RELAZIONE ILLUSTRATIVA

(DEFINITIVA ADOZIONE)

16. PARERE N. 08/2022 DD. 27 APRILE 2022 DELLA CONFERENZA DI PIANIFICAZIONE E CONSEGUENTI MODIFICHE APPORTATE AGLI ELABORATI DI PIANO PREDISPOSTI PER LA DEFINITIVA ADOZIONE

**ESTRATTO TAVOLA N. 09 IN SCALA 1: 1000 - BARCO DI SOTTO - VARIANTE OP10
VARIANTE 2021 PRELIMINARE ADOZIONE**

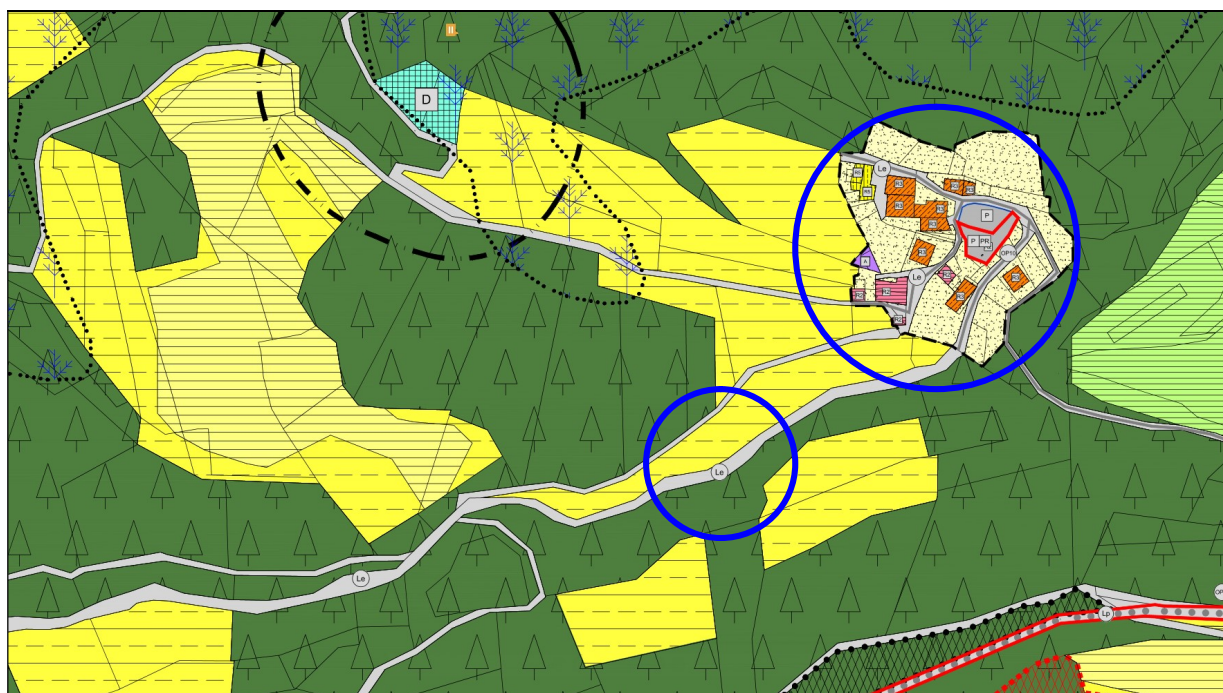
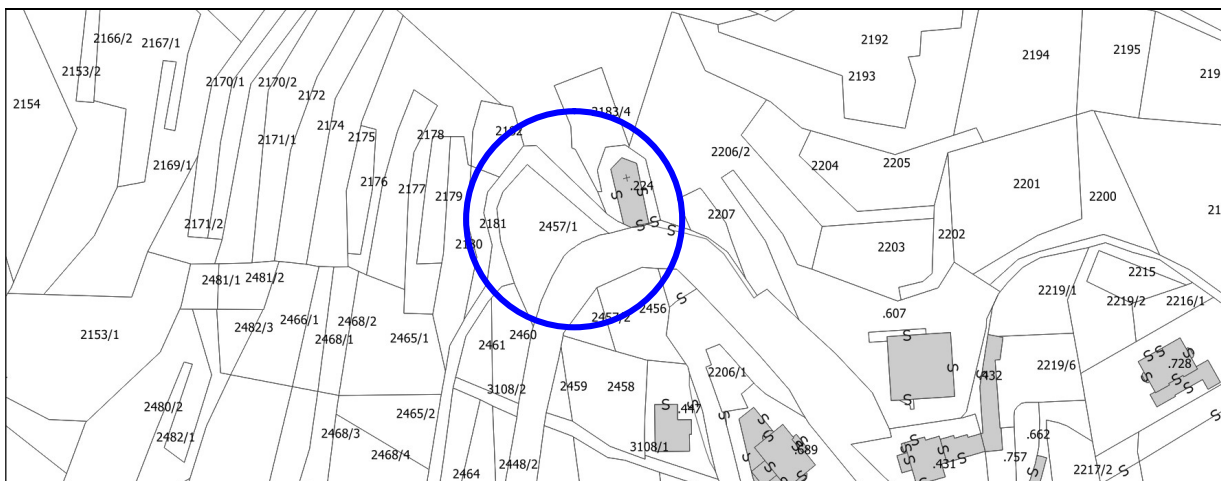
Vengono proposte, nel pubblico interesse, alcune modifiche riguardanti la frazione di Barco di Sotto a partire dal potenziamento e messa in sicurezza della strada di accesso all'abitato che si diparte dalla S.P. 76 fino al previsto nuovo parcheggio pubblico di progetto (Variante OP10) che si richiede di prevedere anche più esteso.

Inoltre viene sollecitata la previsione di un piano di recupero (intervento pubblico) in corrispondenza degli edifici pericolanti ed abbandonati e relative pertinenze, così come previsto dal PRG vigente per la frazione di Barco di Sopra. Infine viene richiesto di servire la frazione di Barco di Sotto con adeguate reti tecnologiche.

Si ritengono in linea generale le due osservazioni riguardanti la viabilità d'accesso alla frazione di Barco di Sotto formulate nel pubblico interesse oltrechè condivisibili nel merito e nella sostanza con conseguente inserimento, negli elaborati cartografici del sistema insediativo e infrastrutturale predisposti per la definitiva adozione, della previsione del potenziamento viario (**nuova variante OP13 per opere pubbliche**). In particolare, non risultando la strada in questione (p.f. 3162) completamente inserita nella nuova mappa catastale ufficiale, al fine di rendere efficace la specifica previsione urbanistica introdotta con la definitiva adozione (potenziamento strada), si ritiene opportuno il suo inserimento "forzato" in mappa in corrispondenza della porzione di viabilità mancante. Riguardo invece alla richiesta di un ulteriore allargamento del parcheggio pubblico situato nel centro storico di Barco di Sotto e già previsto in ampliamento rispetto alla dimensione originaria con la variante per opere pubbliche OP10, l'Amministrazione comunale ritiene che la nuova previsione urbanistica, inserita con la preliminare adozione, rappresenti già l'estensione massima ipotizzabile in quel contesto, soprattutto considerando la situazione plani-altimetrica del luogo, la complessità degli accessi, degli spazi di manovra e la situazione delle proprietà e dei relativi confini.

Riguardo infine al tema degli edifici esistenti abbandonati, per i quali viene sollecitata la previsione di uno specifico "piano di recupero", occorre innanzi tutto distinguere tra volumi disabitati e manufatti pericolanti (a rischio di crollo). Nel caso di manufatti pericolanti il Comune interviene con specifiche ordinanze finalizzate alla messa in sicurezza degli immobili stessi (come nel recente caso delle pp.edd.248 e 264), mentre in presenza di edifici "solo" abbandonati non sembra giustificata la previsione di uno specifico Piano di recupero (come quello previsto dal PRG vigente a Barco di Sopra) che, tra l'altro, non rientra tra i programmi delle opere pubbliche della attuale Amministrazione comunale.

ESTRATTO TAVOLA N. 09 IN SCALA 1: 1000 - VARIANTE 2021 PRELIMINARE ADOZIONE

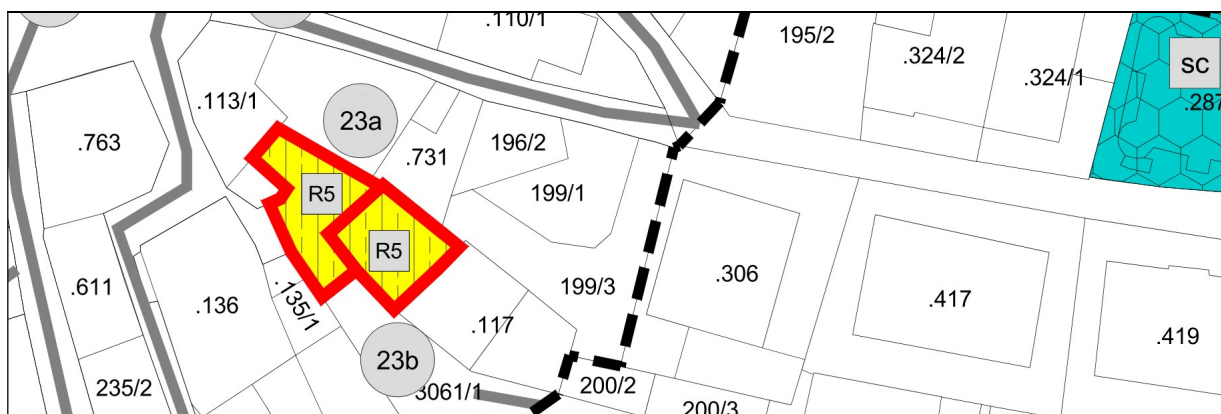
Viene richiesta la modifica delle varianti n. 23a e n. 23b approvate con la preliminare adozione e riguardanti rispettivamente le schede delle unità edilizie storiche n. 83 e n. 84, prevedendo che la progettazione unitaria e gli interventi ammessi unitariamente dalla scheda possano essere realizzati anche separatamente tra le due unità che hanno proprietà differenti. Inoltre si richiede di eliminare il vincolo di mantenimento del portico sul fronte sud-ovest stabilito dalla Variante con la preliminare adozione.

Si ritiene indispensabile verificare l'osservazione anche attraverso la specifica valutazione sulle due varianti n. 23a e 23b data dalla Provincia con il Verbale della Conferenza di Pianificazione n. 8/2022 dd. 27/04/2022 con il quale vengono suggerite due strade alternative: l'applicazione dello intervento previsto con l'adozione preliminare attraverso la demolizione con ricostruzione ammesso nell'ambito della ristrutturazione edilizia R3 (soluzione condivisa dalla Amministrazione comunale) o la demolizione con ricostruzione nell'ambito della applicazione dell'art.106 della L.P. 15/2015 in deroga al PRG (interventi di carattere straordinario per edifici soggetti a risanamento conservativo). Per quanto riguarda l'unitarietà dell'intervento si ritiene ammissibile ipotizzare che esso possa essere effettuato in tempi diversi per le due unità edilizie n. 83 e n. 84 tra loro confinanti.

15	IN RAGIONE DELLE PRECARE CONDIZIONI STRUTTURALI DOCUMENTATE DA PERIZIA STATICA E CONSIDERATA ANCHE LA PARTICOLARE POSIZIONE DELL'UNITA' EDILIZIA N. 83 (P.ED. 114) POSTA IN ADERENZA E IN APPOGGIO CON GLI EDIFICI CIRCOSTANTI, E' AMMESSO L'INTERVENTO DI <u>RISTRUTTURAZIONE EDILIZIA CON POSSIBILE DEMOLIZIONE CON RICOSTRUZIONE SUL SEDIME</u>, FINALIZZATO AL RECUPERO DI IDONEI SPAZI ABITATIVI E DISTRIBUTIVI <u>ANCHE EVENTUALMENTE FUNZIONALMENTE COLLEGATI CON LA ADIACENTE U.E. N. 84 (P.ED. 116) DI MEDESIMA PROPRIETA'</u> CON LA QUALE LA PROGETTAZIONE E L'INTERVENTO DOVRANNO ESSERE UNITARI E COORDINATI, CONFIGURANDO UNA ADEGUATA SOLUZIONE FINALE COERENTE CON LA TIPOLOGIA ORIGINARIA E CON IL CONTESTO STORICO. IN PARTICOLARE LA FACCIA COL PORTICO SITUATO SUL FRONTE SUD-OVEST DOVRA' ESSERE <u>RICOSTRUITA RIPROPOSTA</u> CON LE MEDESIME CARATTERISTICHE.
----	---

ESTRATTO CATASTALE PP.FF. 2206/1 + 2459

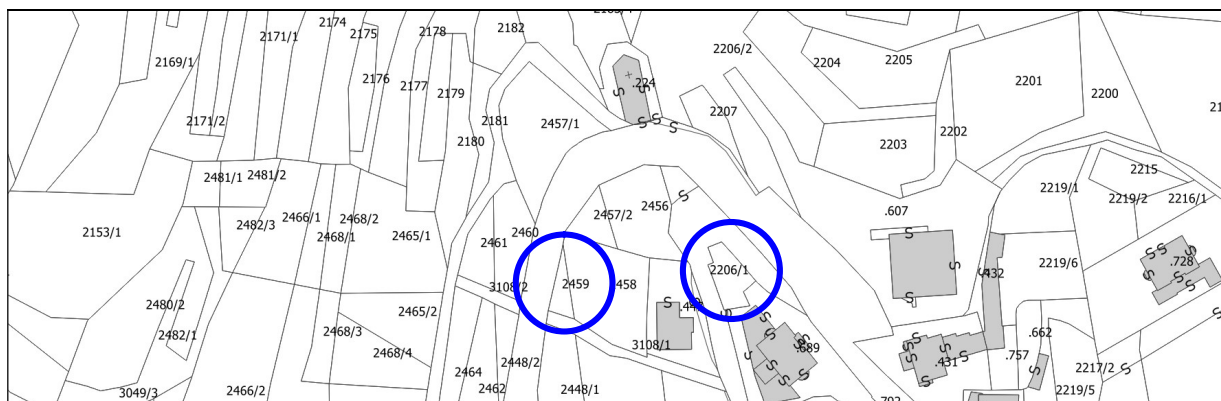
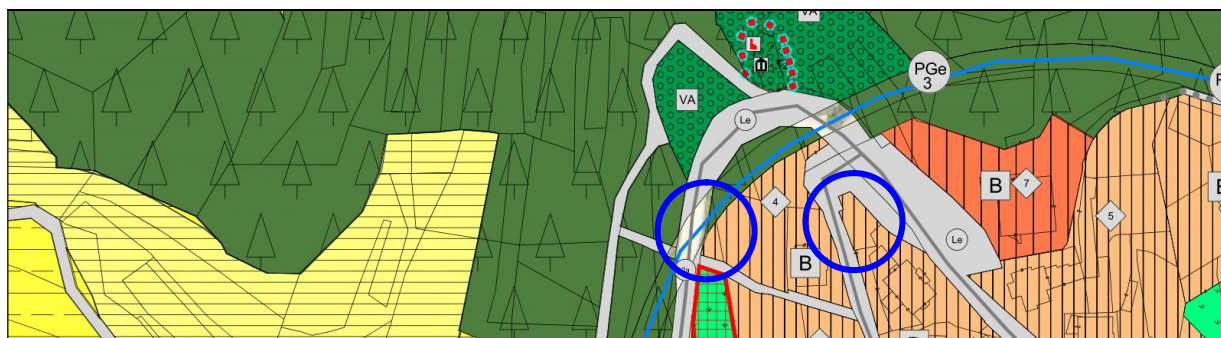
Viene richiesta l'inedificabilità di due terreni di proprietà contraddistinti dalle pp.ff. 2206/1 (mq. 168 circa) e 2459 (mq. 83 circa) che il PRG vigente destina quasi per intero ad aree residenziali di completamento (cartiglio 4) con trasformazione in zone a verde privato.

Si ritiene l'osservazione riguardante la richiesta di inedificabilità delle due particelle fondiari, marginali e non utilizzabili per l'edificazione sia per forma che per dimensione, accoglibile ed in sintonia con le altre proposte di stralcio di aree edificabili esistenti pervenute precedentemente alla Amministrazione comunale di Albiano da parte della popolazione e accolte con la preliminare adozione, in sintonia con i seguenti 3 criteri:

Si propone quindi la trasformazione delle suddette pp.ff. in aree a verde privato con vincolo decennale di inedificabilità con lo stralcio di circa mq. 251 di area residenziale di completamento (**nuove varianti 25a + 25b**).

**ESTRATTO TAVOLA N. 03 IN SCALA 1: 2000 - VARIANTE 2021 PRELIMINARE ADOZIONE
(VARIANTE N. 7)**

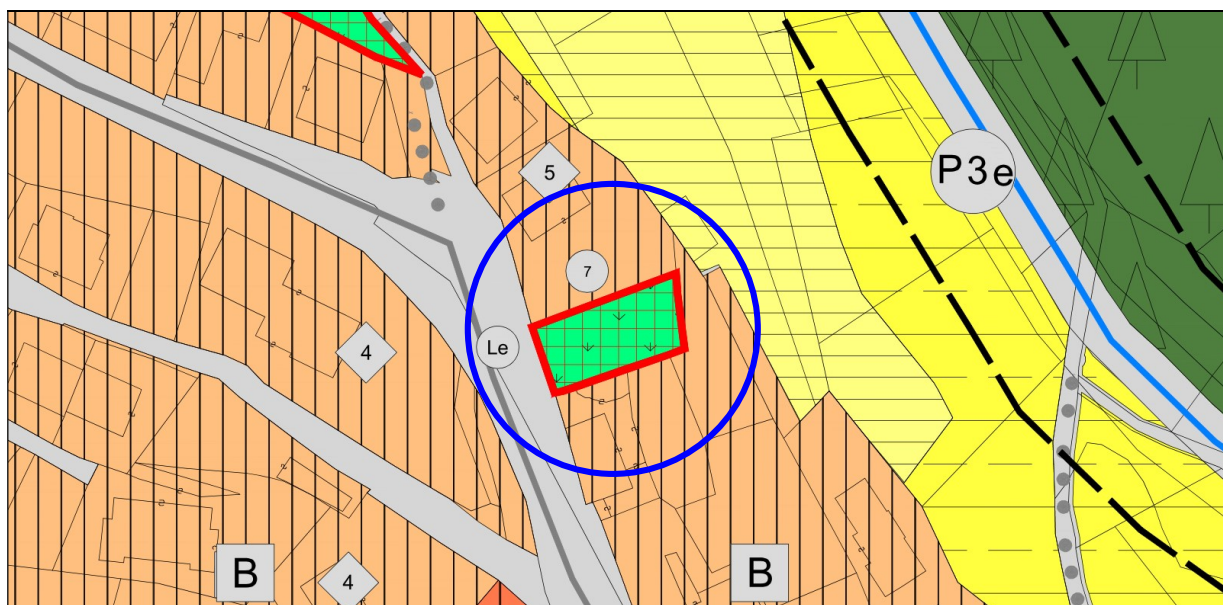
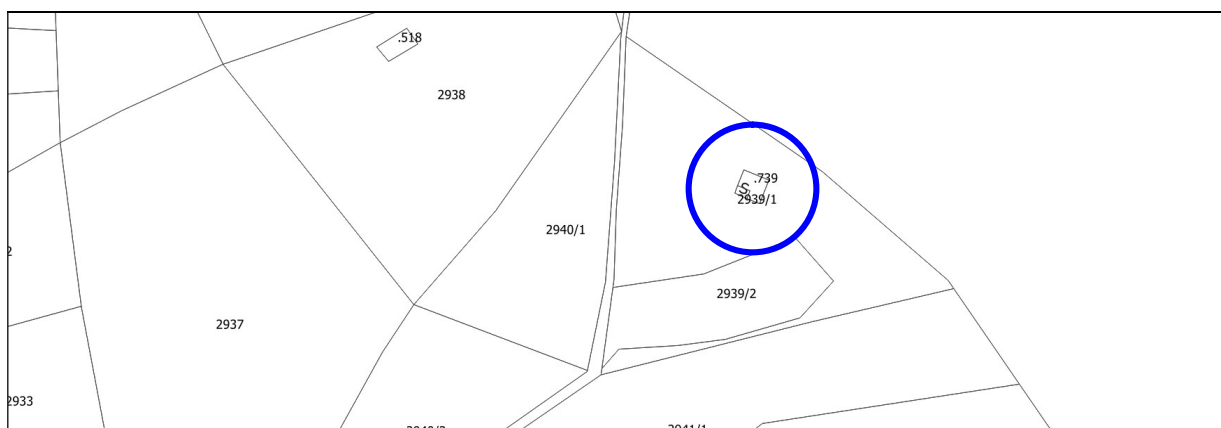
Viene richiesto l'**annullamento della variante n. 07** approvata con la preliminare adozione relativa alla trasformazione di una zona residenziale di completamento (cartiglio 5) in area a verde privato in quanto trattasi di errore materiale dato che l'inedificabilità di tale p.f. 2249/3 non è stata richiesta dai proprietari della p.f. stessa.

Si ritiene l'osservazione riguardante l'annullamento della variante n. 07 legittima e accoglibile e pertanto nella stesura degli elaborati predisposta per la definitiva adozione l'area ritorna edificabile come nel PRG vigente.

ESTRATTO TAVOLA N. 06 IN SCALA 1: 2000 - VARIANTE 2021 PRELIMINARE ADOZIONE

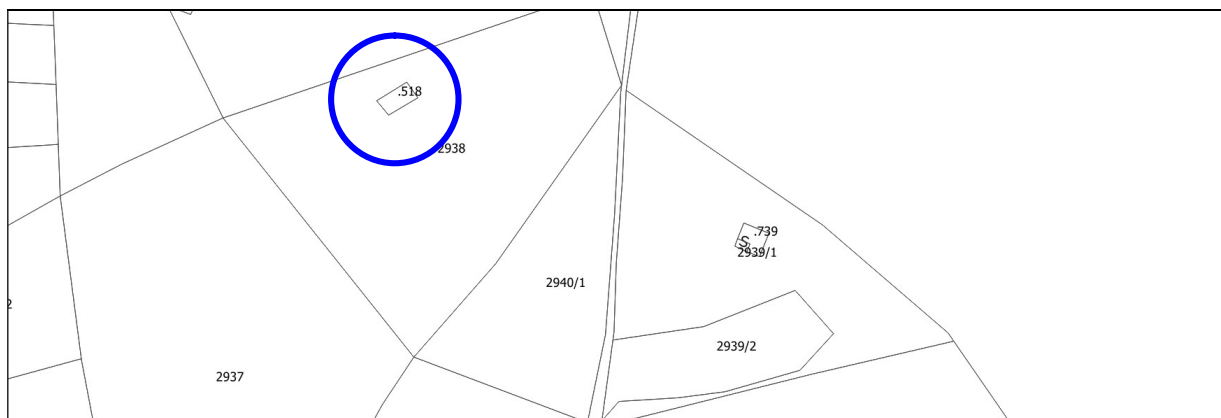
Viene richiesto l'inserimento dell'edificio esistente (p.ed. 739) all'interno del PREM (Piano di recupero dell'edilizia montana) con possibilità di cambio di destinazione ad uso abitativo stagionale ed ampliamento per la realizzazione di un servizio igienico.

Si ritiene l'osservazione riguardante l'inserimento della p.ed. 739 nel PREM non accoglibile all'interno della attuale Variante 2021 al PRG che non ha trattato specificamente la pianificazione del patrimonio edilizio montano tradizionale, alla quale è demandata anche la precisazione dei relativi indirizzi e criteri di intervento generali per la conservazione e la valorizzazione del patrimonio edilizio montano stesso e che sarà oggetto di una successiva variante al PRG. Osservazione non accoglibile.

ESTRATTO CATASTALE PP.FF. 2940/1 + 2938 + P.ED. 518

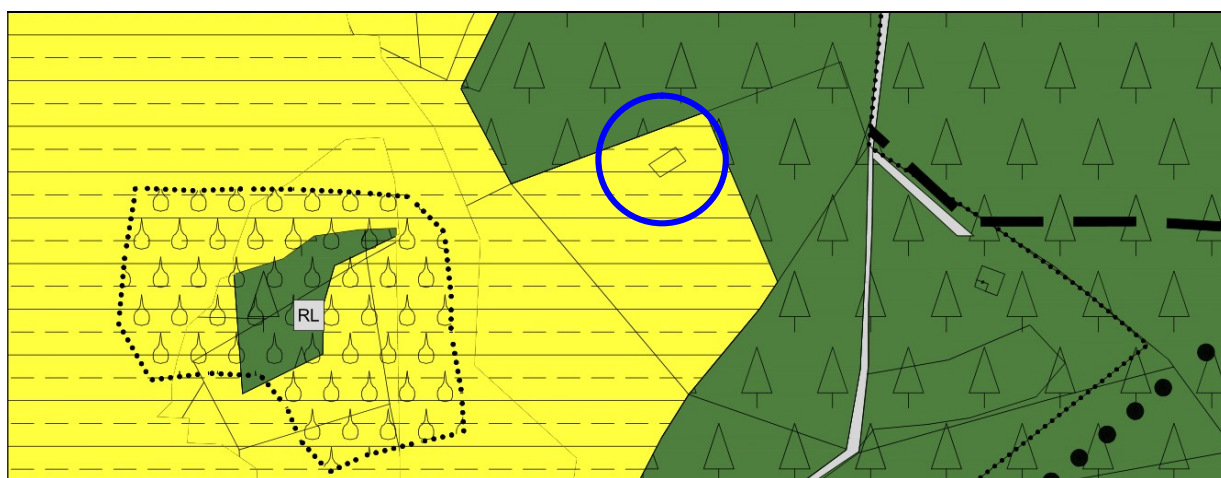
Viene richiesto l'inserimento dell'edificio esistente (p.ed. 518) all'interno del PREM (Piano di recupero dell'edilizia montana) con possibilità di cambio di destinazione ad uso abitativo stagionale ed ampliamento per la realizzazione di un servizio igienico.

Si ritiene l'osservazione riguardante l'inserimento della p.ed. 518 nel PREM non accoglibile all'interno della attuale Variante 2021 al PRG che non ha trattato specificamente la pianificazione del patrimonio edilizio montano tradizionale, alla quale è demandata anche la precisazione dei relativi indirizzi e criteri di intervento generali per la conservazione e la valorizzazione del patrimonio edilizio montano stesso e che sarà oggetto di una successiva variante al PRG. Osservazione non accoglibile.

ESTRATTO CATASTALE P.F. 1995/2 + P.ED. 778

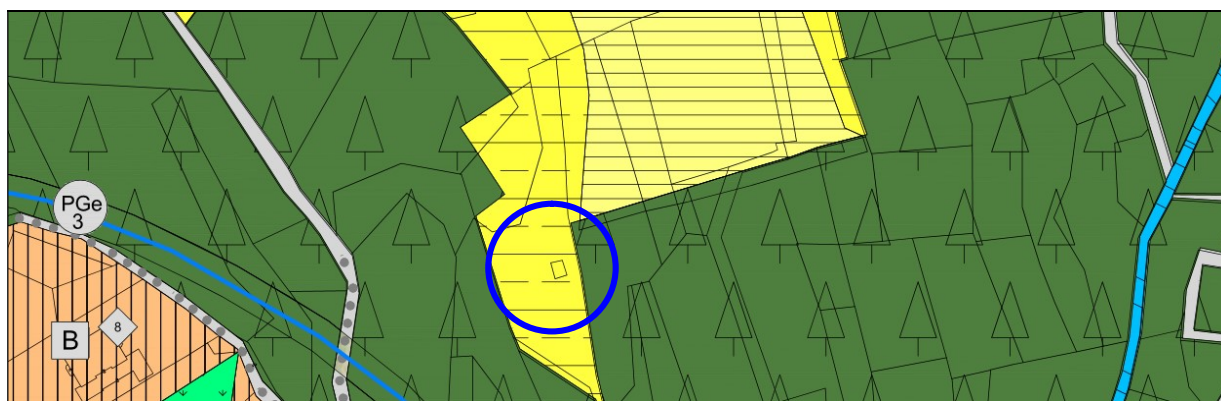
Viene richiesta la possibilità di ristrutturazione con cambio di destinazione ad uso abitativo stagionale e ampliamento dell'edificio esistente (p.ed. 778) situato in zona agricola di rilevanza locale, già precedentemente schedato dal PREM.

Viene precisato che la richiesta sintetizzata nella precedente osservazione catalogata con il n. 11 di protocollo n. 2414/A di data 22/04/2022, va intesa come possibilità di ristrutturazione e ampliamento laterale della p.ed. 778 esistente in zona agricola di rilevanza locale e sopraelevazione del deposito, senza conversione all'uso abitativo dell'immobile, mantenendo quindi l'attuale destinazione d'uso agricolo a servizio del fondo (p.f. 1995/2).

Si ritiene l'osservazione n. 12 condivisibile nel merito e nella sostanza. L'edificio rurale esistente può essere eventualmente ampliato con le modalità già contemplate dal comma 6 dell'art. 56.2 Aree agricole di interesse locale, delle Norme di adozione oggetto di adozione preliminare.

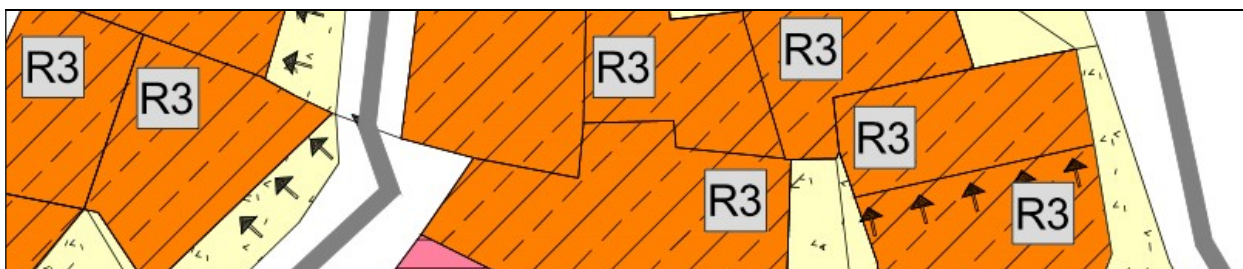
Riguardo ai due percorsi pedonali indicati in prima adozione nel centro storico di Albiano, si specifica che essi erano stati inseriti perché corrispondenti ai passaggi porticati previsti e realizzati nell'ambito del piano attuativo PAG 01.

Trovandosi di fatto all'interno dei piani terra delle unità edilizie 45, 46 e 173, non si ritiene di confermarli negli elaborati di definitiva adozione.
